**RAPPORT D'ENQUETE PUBLIQUE RELATIF AU PROJET DE
REQUALIFICATION DE LA RD920 ENTRE LA PLACE DE LA
RESISTANCE A BOURG-LA-REINE ET LE BOULEVARD ROMAIN
ROLLAND A MONTROUGE SUR LES COMMUNES DE BOURG-LA-
REINE, BAGNEUX, MONTROUGE, ARCUEIL ET CACHAN**

Enquête publique du lundi 30 janvier 2023 au mercredi 1^{er} mars 2023 inclus
RAPPORT, AVIS ET CONCLUSIONS DE LA COMMISSION D'ENQUÊTE

Figure 8 : Extrait de plan sur la zone des 2 carrefours supplémentaires envisagés par le Département sur Montrouge

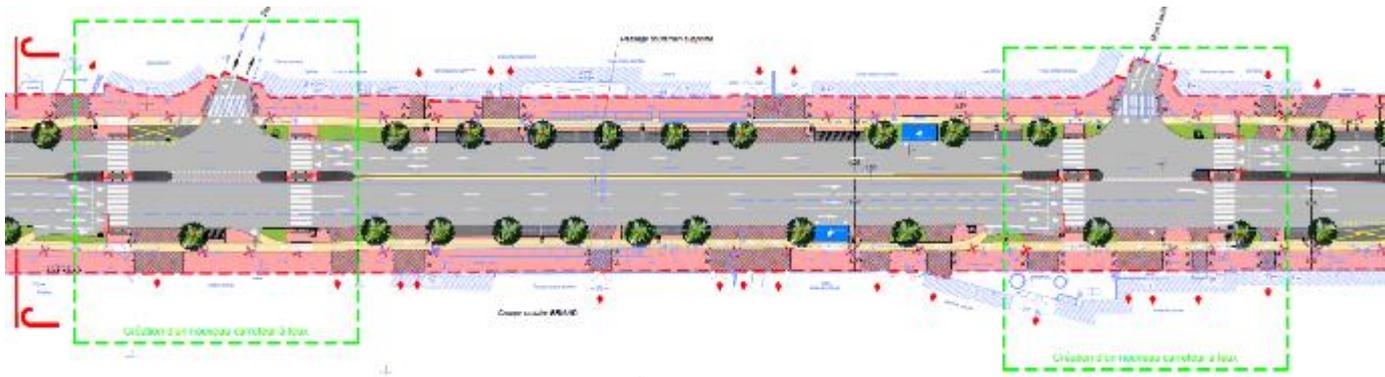
Sur les 2 zones concernées, les trottoirs sont également élargis puisqu'actuellement 2 x 4 voies sont présentes avec la « coronapiste ». À terme, il y aurait 3 voies dans le sens vers Paris et 2 voies dans le sens vers Bourg La Reine.

Avec cette réduction du nombre de voies, la configuration ne sera plus la même et ira donc dans le sens d'une sécurisation accrue pour les traversées piétonnes et ce, malgré la suppression des passages souterrains. Les trottoirs élargis associés aux îlots refuges de 2 mètres vont ainsi permettre de réduire les temps de traversée et donc le temps d'exposition des personnes les plus fragiles notamment.

Figure 9 : traversée piétonne envisagée au droit de la gare de RER B de Bagneux

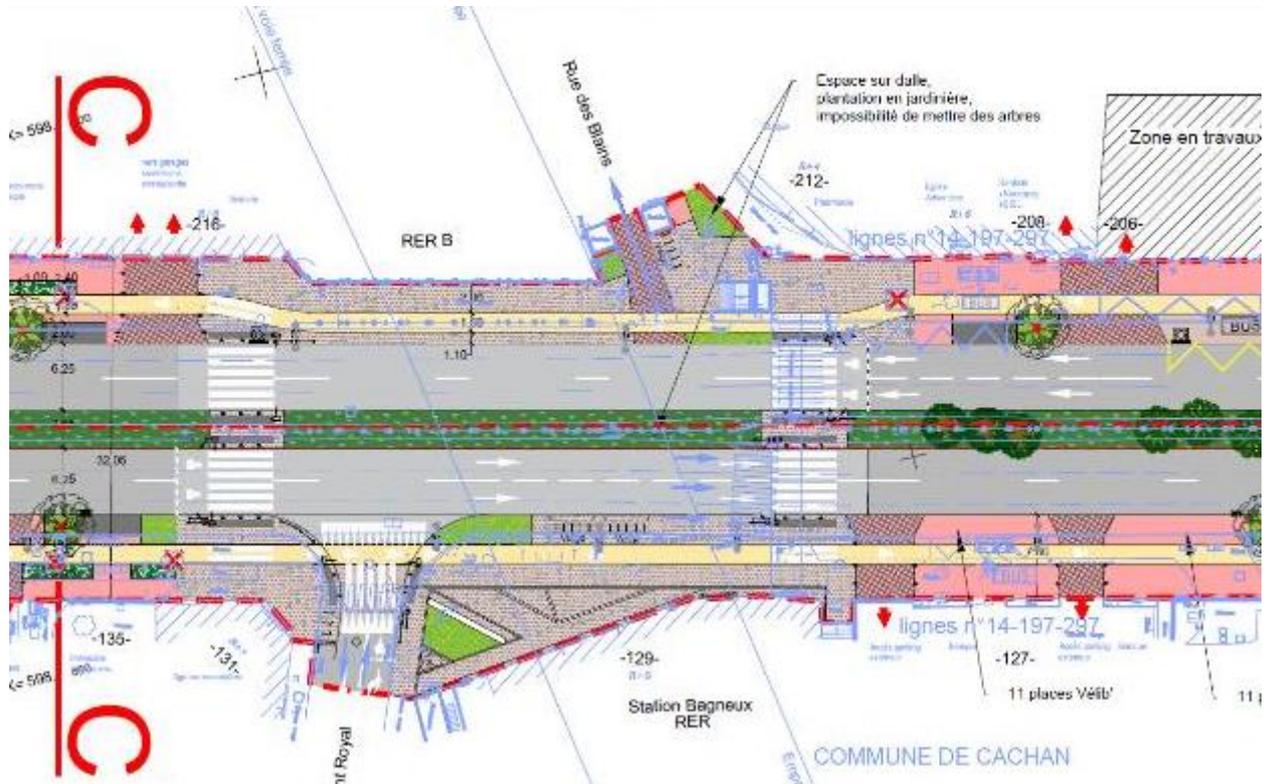
« Page 8, figure 4 : la sortie de la gare RER de Bagneux devrait être revue. Le passage piéton, déporté sur la droite en sortant de la gare, feront que l'arrivée des cyclistes ne sera pas dans le champ de vision des usagers du RER B qui regarderont dans la direction opposée. Ce sera source de conflits comme on peut le constater par exemple entre la gare RER B Cité Universitaire et le tram 3a juste en face »

Par contre comme il a été évoqué lors des réunions publiques, il y a probablement lieu de rapprocher la traversée piétonne en face de l'entrée de la gare afin d'accompagner les cheminements qui iront probablement au plus court sur cette zone. Un élargissement du passage piéton envisagé est également incontournable afin de le mettre en adéquation avec les flux constatés en heure de pointe.

Figure 11 : Principe désormais retenu de trottoir traversant (modération des vitesses et priorité donnée aux mobilités actives)

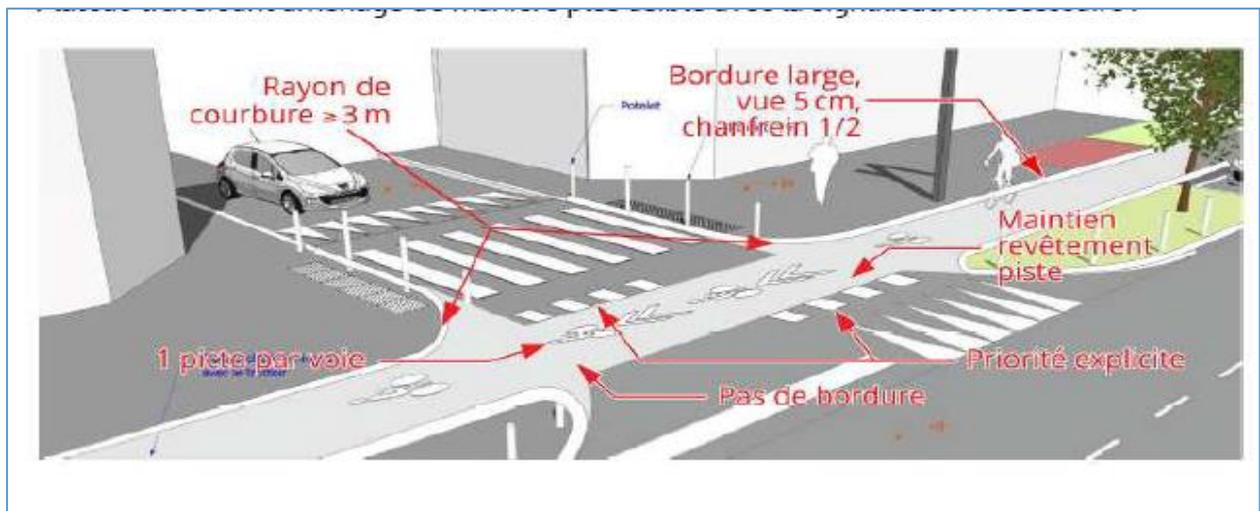
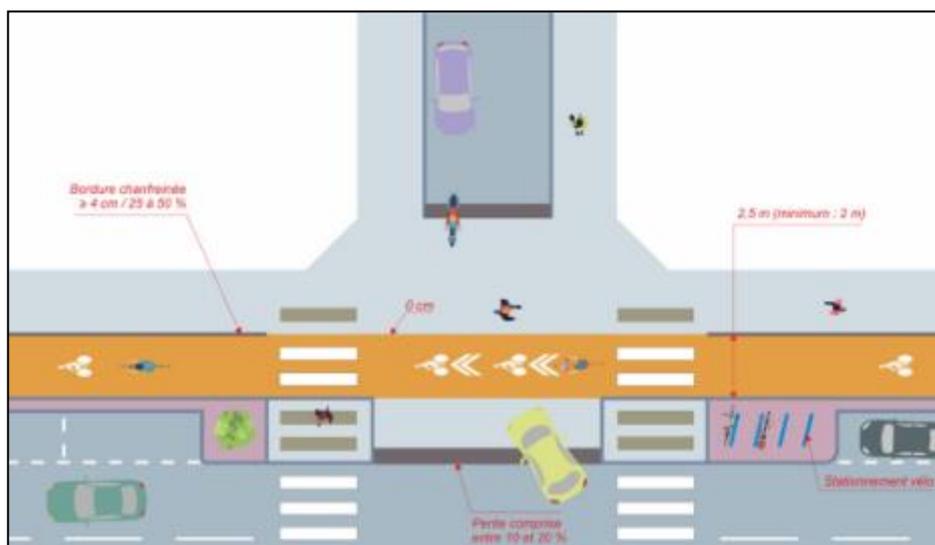
À l'issue de la concertation autour du projet de requalification, le Département avait déjà opté pour aménager des ralentisseurs au niveau des voies secondaires. Ces carrefours correspondent à des branches où le trafic est moindre au regard des flux en interaction avec la RD920. Le Département entend faire évoluer son projet pour intégrer sur ces mêmes carrefours le principe de trottoirs traversants, souhaité par les associations cyclistes, et mieux adaptés à la volonté de pacification de l'axe, puisque le régime de priorité changerait alors en faveur des mobilités actives au niveau de ces carrefours :

Figure 10 : Ralentisseur envisagé initialement (modération des vitesses mais priorité conservée aux mobilités routières)

Figure 12 : Extrait de plan de l'adaptation qui pourrait être menée au niveau de la place de la Résistance à Bourg La Reine

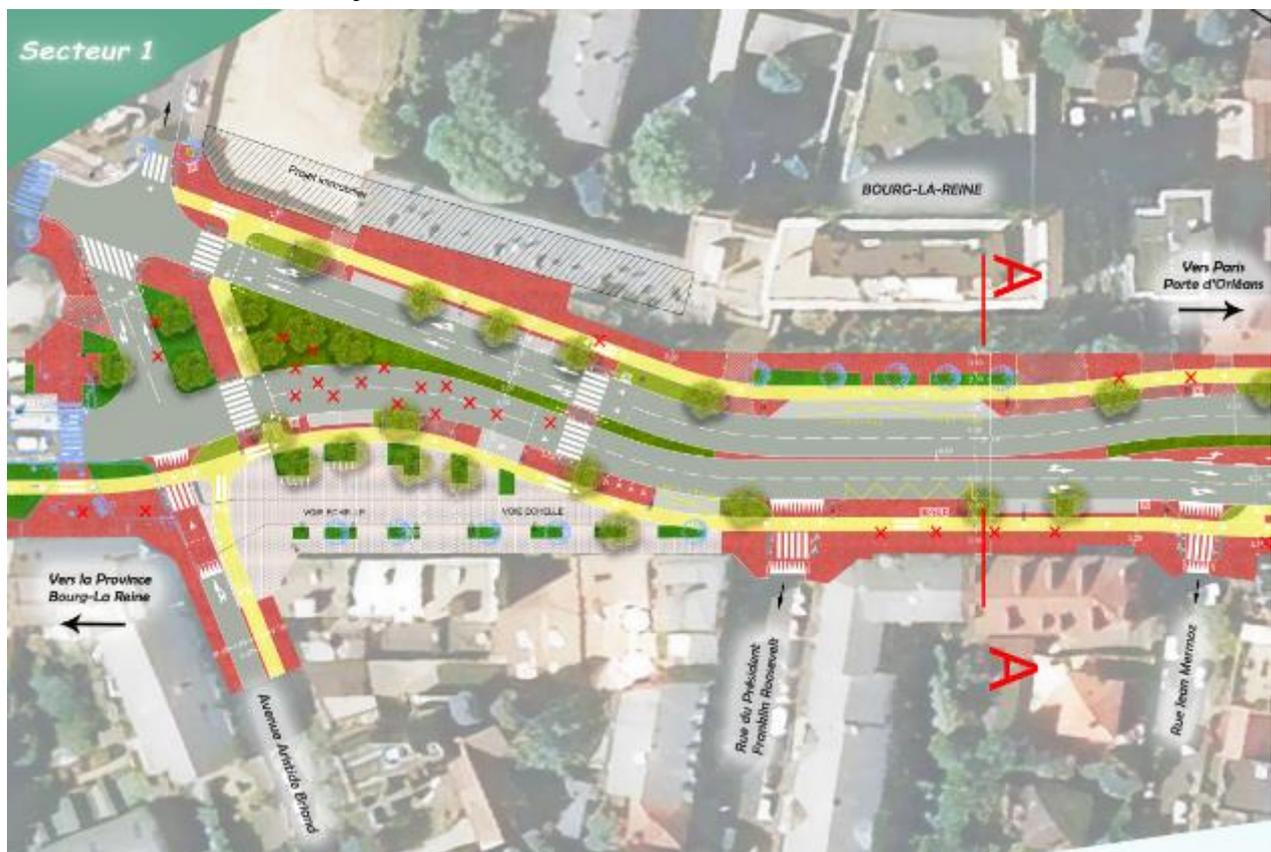
Au travers de son avis sur le dossier d'enquête publique, la commune de Bourg La Reine souhaite que le Département modifie l'aménagement envisagé au niveau de la place de la Résistance. La commune souhaite notamment que la géométrie de la RD920 soit repensée afin de redonner une place aux Réginauburgiens et ainsi améliorer le cadre de vie autour de ce boulevard. Pour ce faire, le Département a déjà engagé la réflexion sur cette place et ceci afin de vérifier que l'ensemble des objectifs du projet était garanti avec l'adaptation à mener. Sous réserve de l'avis de la Commission, le Département accèdera donc à cette demande en faisant évoluer son projet dès les futures études d'Avant-Projet.

Cette proposition d'aménagement sur la place de la Résistance n'en demeure pas moins perfectible. Notamment, le maillage avec les pistes cyclables aménagées sur le boulevard du Maréchal Joffre et l'avenue du Général Leclerc est à renforcer. Le carrefour Armand Millet pourrait être en outre traité en trottoir traversant.

Figure 13 : Carrefours aménagés à la hollandaise

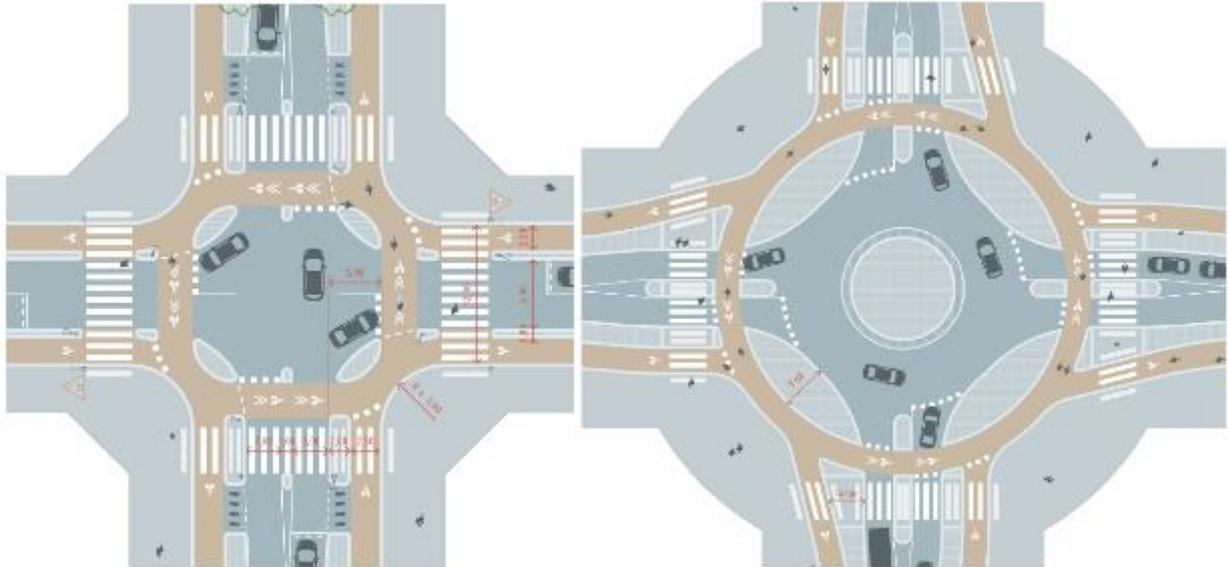
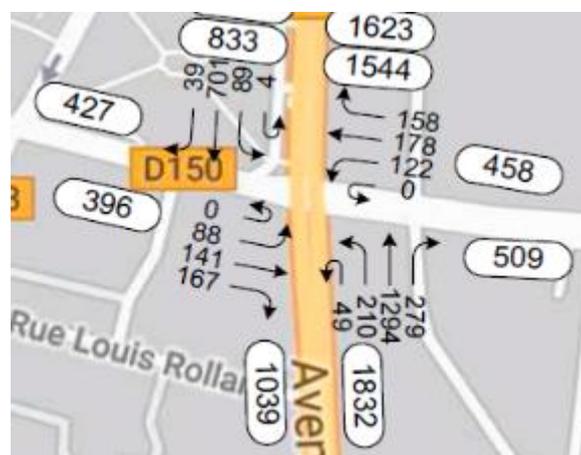
Le traitement des carrefours principaux à la hollandaise est en effet un aménagement porté par les associations cyclistes qui facilite les mouvements tournants des cyclistes

La géométrie d'un carrefour tel que celui de la RD920 avec la RD 50 (rue Barbès) semble permettre l'insertion d'un tel aménagement. Le Département peut s'engager à l'étudier avec la volonté d'y parvenir, mais n'est pas en mesure de le promettre car ce type de carrefour nécessite des études particulièrement fines, qui seront réalisées au stade de l'avant-projet.

La question principale pour ce type d'aménagement sur la RD920, réside dans la gestion du trafic automobile en heure de pointe. En guise d'exemple, les derniers comptages directionnels au niveau de ce carrefour rendent compte en heure de pointe du matin (HPM : 8h-9h) des mouvements suivants :

La transposition de ce modèle est donc à prendre avec des précautions afin de s'assurer que la gestion optimisée au niveau des carrefours primaires ne sera pas sacrifiée avec ce changement de paradigme. Pour rappel, sur cette section de l'aménagement, le Trafic Moyen Journalier Annuel est de 47.359 véhicules par jour (2017) avec une hausse modélisée de près de 22% du trafic en 2030 si aucun projet de requalification n'est mené à terme.

Figure 15 : profil du CEREMA que le Département souhaite décliner sur le projet de requalification

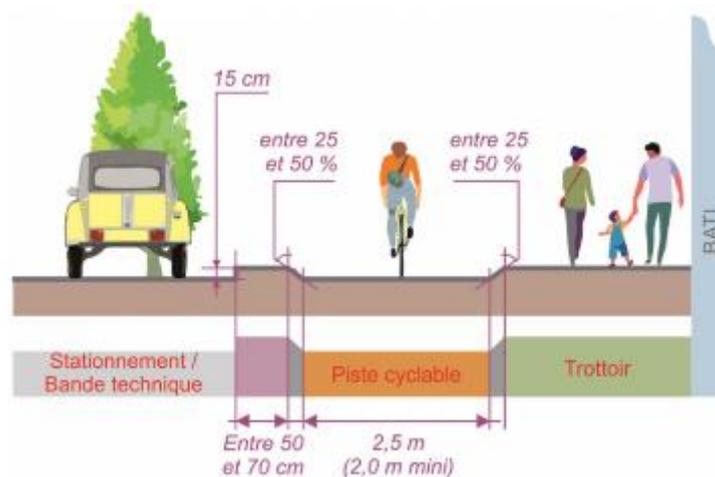
L'ombrage apporté par les platanes est en effet indéniable en période de chaleur pour les riverains. Néanmoins, les coupes pratiquées par le passé l'ont été aussi sur la demande de ces derniers, afin de gagner en luminosité dans les appartements. En outre, il convient également de mettre en exergue que le platane est parfois responsable d'allergie sévère avec le tigre du Platane ou encore le délitement des fruits qui peuvent provoquer des détresses respiratoires. Le Département reçoit régulièrement des courriers se plaignant de ces nuisances.

Ce principe de décaissement de la piste cyclable aura nécessairement une incidence sur les racines des platanes existants. Un effet, de par le nivellement des seuils des bâtis, la rehausse des trottoirs est impossible et ceci afin de garantir l'évacuation des eaux pluviales vers le domaine public. Or l'enfouissement ou au contraire le décaissement autour du collet des arbres entraîne leur condamnation à court terme.
